监理工程师通知单

工程名称: 广东新南达电缆实业有限公司屋顶分布式光伏发电项目

编号: SRGF-JXMB-007

关于施工现场的安全、质量问题

附照片

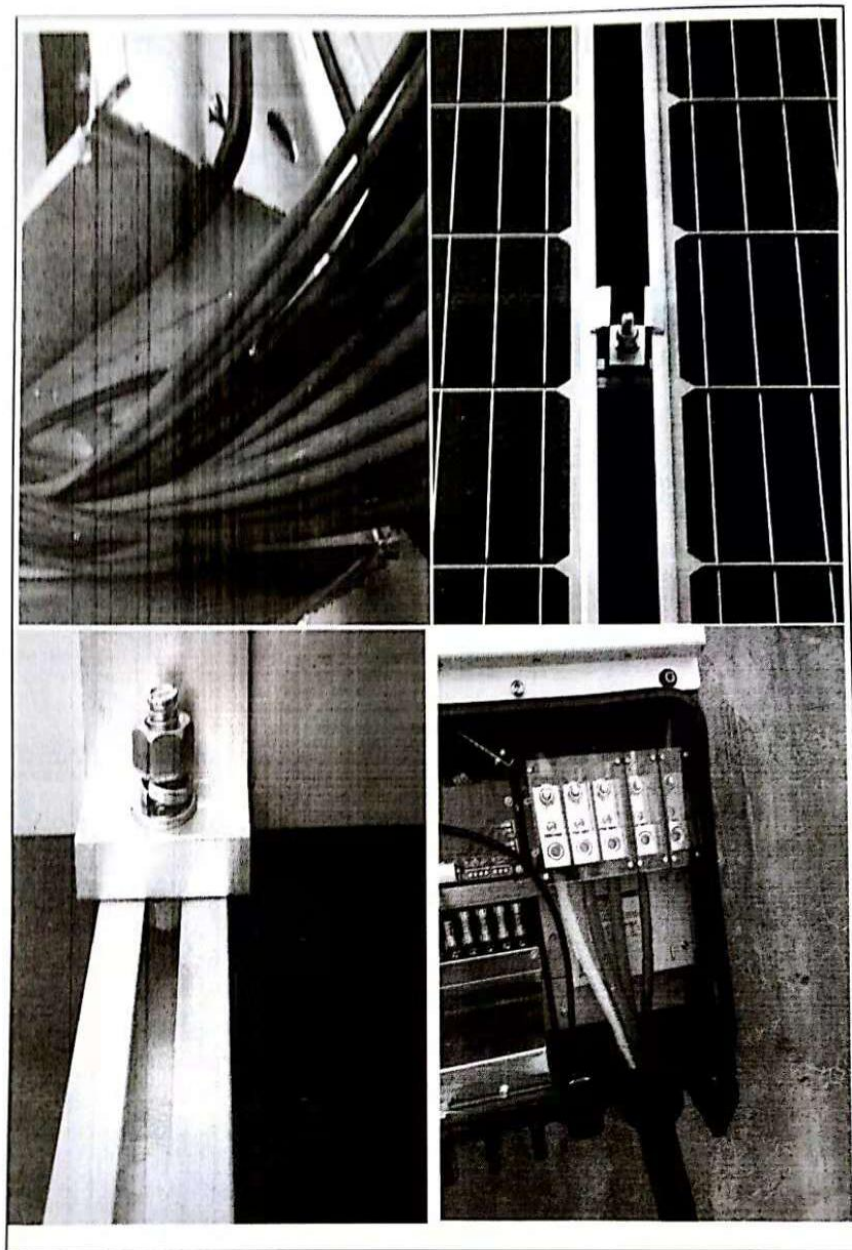
- (1) 线槽拐角处存在二次加工, 未进行毛刺处理;
- (2) 部分阵列的组件中压块未安装到位, 不符合要求;
- (3) 部分阵列的边压块未安装到位, 以及部分压块的螺栓松动;
- (4) 逆变器下方的交流电缆制作头绝缘处理不符合要求;

针对以上问题, 望贵公司接到通知后, 尽快安排人员对现场问题积极进行整改, 在 3 个工作日内整改完成, 并进行整改回复, 认真落实对施工人员的安全技术交底, 确保工程保质保量的完成。
